**AVIS RELATIF A LA PROTECTION
CONTRE LES EVENTUELS EFFETS NOCIFS ET NUISANCES
PROVOQUES PAR LES RAYONNEMENTS NON IONISANTS
GENERES PAR DES ANTENNES EMETTRICES STATIONNAIRES**

Commune : BRUNHAUT - Exploitant : ORANGE

Référence exploitant : 737C1_3/ 33035C1_3/ 43035C1_3/ 53035C1_3

Rapport n° 685 / 2023

Figure 1 : Vue en plan des lieux de séjour et des points de contrôle

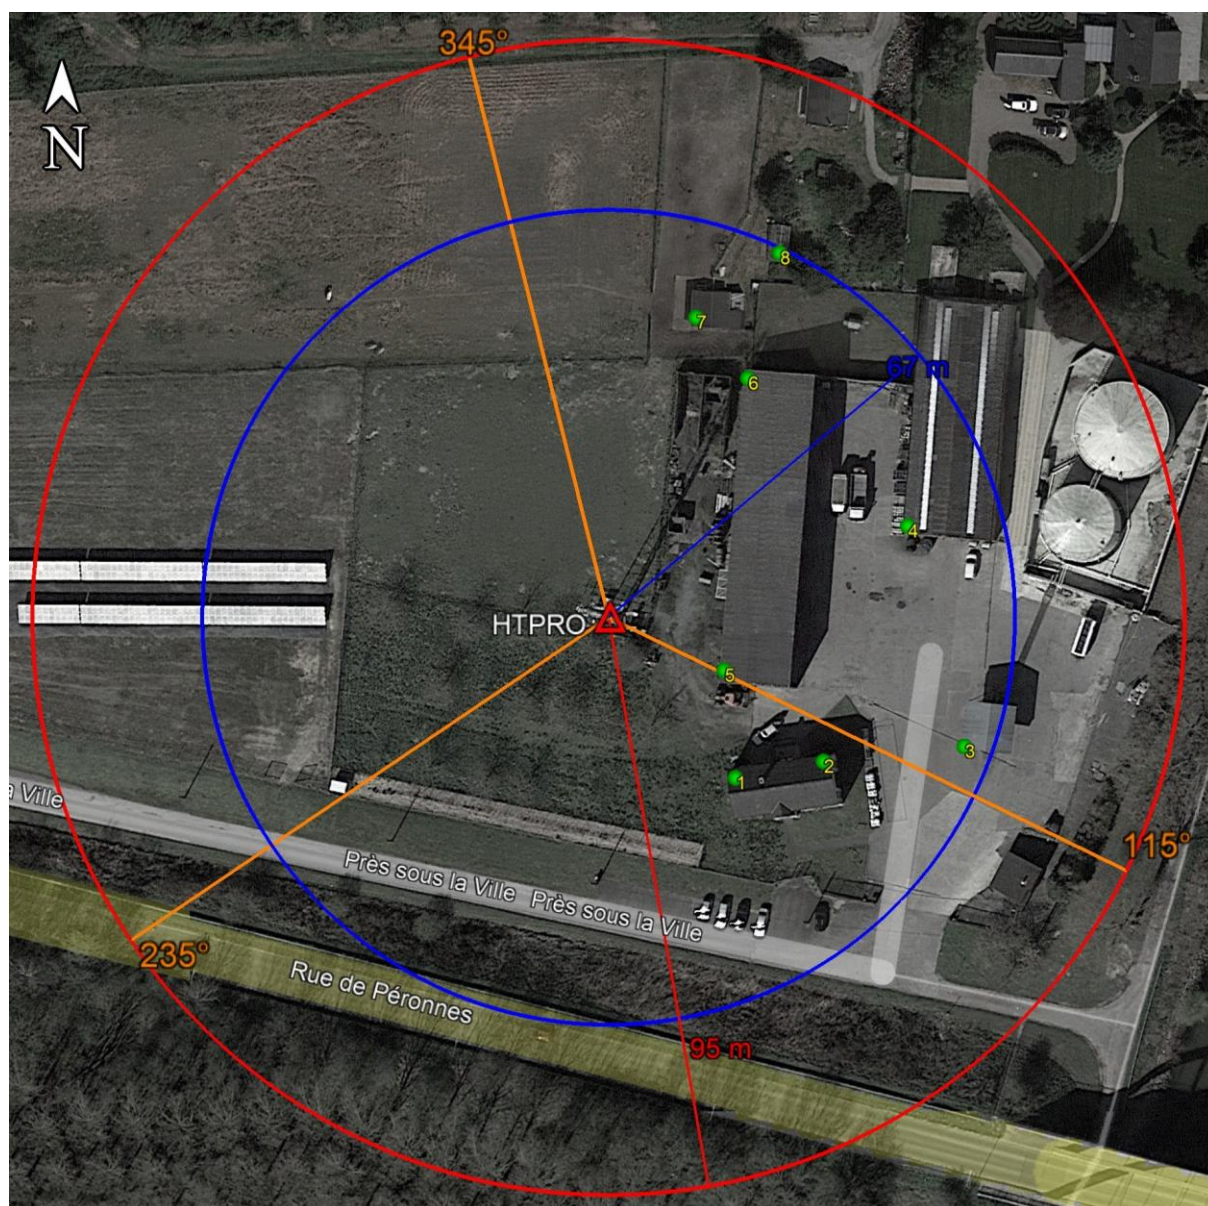
La valeur maximale de l'indice d'exposition relatif à la limite par installation, noté IE_i , a été calculée pour chaque lieu de séjour (ci-après dénommé « LS ») répertorié dans la déclaration de l'exploitant. La limite par installation est respectée si l'indice d'exposition ne dépasse pas la valeur 1. Le tableau 2 reprend les 35 LS² pour lesquels l'indice d'exposition est le plus élevé. Les différentes colonnes indiquent :

- le numéro du point de contrôle repris sur un des plans de la figure 1;
- le numéro du LS dans lequel se trouve le point de contrôle de la 1^{ère} colonne ;
- l'atténuation d'obstacle prise en compte pour le calcul de l'indice d'exposition dans le LS ;
- le résultat du calcul de l'indice d'exposition.

N° point de contrôle	LS	Atténuation (dB)	Indice d'exposition relatif à la limite par installation IE_i
2	LS1	3,0	0,008
3	LS3	3,0	0,008
5	LS5	3,0	0,007
7	LS7	3,0	0,004
1	LS1	3,0	0,003
4	LS4	3,0	0,003
8	LS8	3,0	0,002
6	LS5	3,0	0,002

En ce qui concerne les antennes de l'installation mentionnées dans le tableau 1, la distance maximale à laquelle la limite pourrait être atteinte, à l'extérieur, est égale à 70,6 m. S'il n'y a pas de LS à une distance inférieure, les antennes respectent forcément la limite d'immission.

Dans le cas des LS situés à l'intérieur des bâtiments, une atténuation d'obstacle est prise en compte et il en résulte que la distance maximale à laquelle la limite pourrait être atteinte se réduit à 50,0 m.

Les résultats de l'évaluation décrite au paragraphe 4 indiquent que les antennes émettrices stationnaires de l'installation faisant l'objet du présent avis ne produisent pas, dans un lieu de séjour, un rayonnement électromagnétique maximum supérieur aux limites fixées à l'article 4 du décret.

En conclusion, les antennes émettrices stationnaires faisant partie de l'installation référencée dans le paragraphe 2 et dont les caractéristiques techniques sont résumées dans le tableau 1 **respectent les limites d'immission** fixées à l'article 4 du décret du 8 décembre 2022 (M.B. du 16.12.2022) modifiant le décret du 3 avril 2009 relatif à la protection contre les éventuels effets nocifs et nuisances provoqués par les rayonnements non ionisants générés par des antennes émettrices stationnaires.

Figure 2 : Vue en plan des installations d'antennes dans un rayon de 300 mètres autour de l'installation faisant l'objet de la demande d'avis

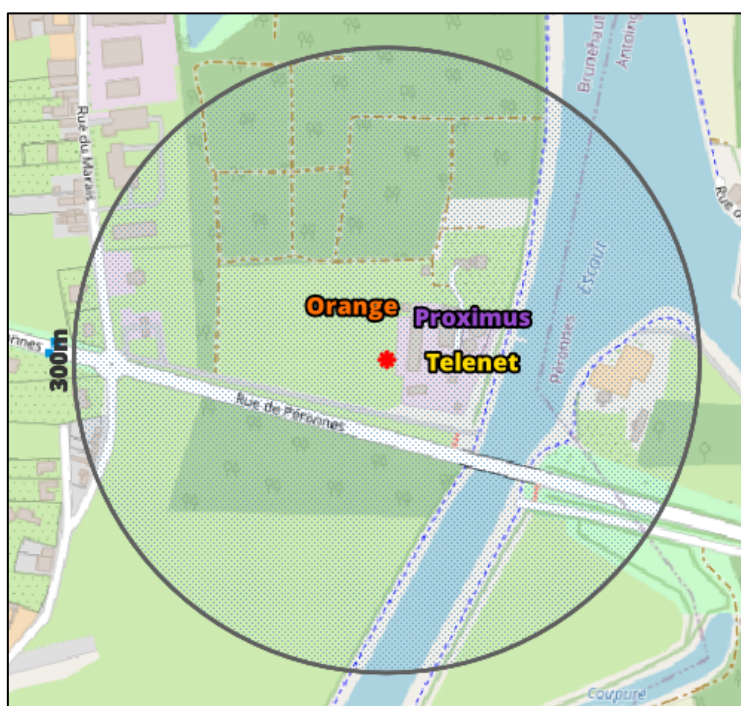
Le plan en projection verticale de la figure 2 indique la localisation des antennes actives éventuelles visées par le décret et situées dans un rayon de 300 mètres autour de l'installation référencée dans le paragraphe 2. Les données de localisation de ces antennes et les avis correspondant sont accessibles via le cadastre en ligne des antennes émettrices stationnaires⁶.

Compte tenu du nombre d'installations localisées dans la figure 2, il apparaît que l'intensité du rayonnement électromagnétique généré, dans les lieux de séjour situés à proximité de l'installation référencée dans le paragraphe 2, par l'ensemble des antennes émettrices stationnaires de l'ensemble des exploitants du même site d'antennes émettrices stationnaires respecte la limite fixée à l'article 4, § 2 du décret.
